ENQUÊTE PUBLIQUE unique

PLAN LOCAL D'URBANISME
et du
ZONAGE DE L'ASSAINISSEMENT DES EAUX USEES
de la commune de
VALLORCINE (Haute-Savoie)

Jean-Louis PRESSE
Commissaire enquêteur

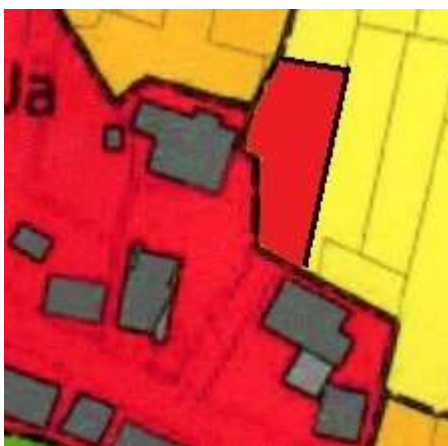
Demandent que la parcelle A 1507 ainsi que l'intégralité de la parcelle A1498 soient reclassées en zone constructible.

Estiment que celles-ci font partie intégrante de l'unité foncière sur laquelle ils ont des projets d'aménagement en cours.

Je propose de modifier la limite de la zone constructible, pour y intégrer la parcelle A 1507, qui fait partie intégrante de l'ensemble touristique de Madame et Monsieur Grischa KRAVTCHENKO et son prolongement sur la parcelle A1498, comme indiqué sur le plan ci-dessous.

OK. Délimiter la zone comme définie dans le permis de construire en cours de validité.

7.2.12. Madame Isabelle ANCEY, Registre de Vallorcine [13] du 5 novembre 2019

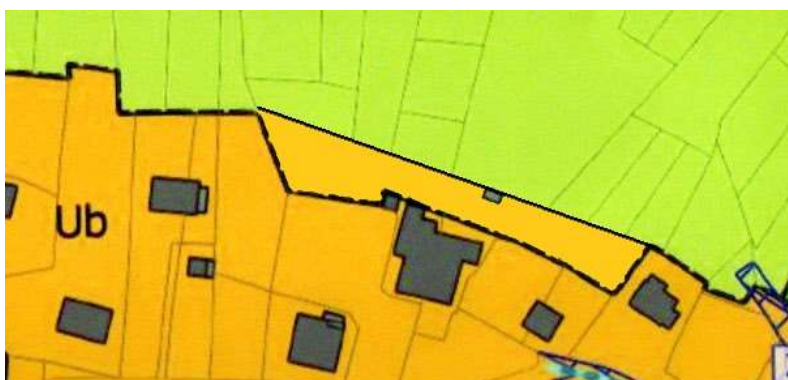
Propriétaire de la parcelle A 4492, S'étonne du classement de sa parcelle et demande que soit réétudiée la limite de la zone Ap.

J'estime qu'il serait nécessaire de revoir le zonage de cette zone comme indiqué sur le plan ci-dessous.

OK.
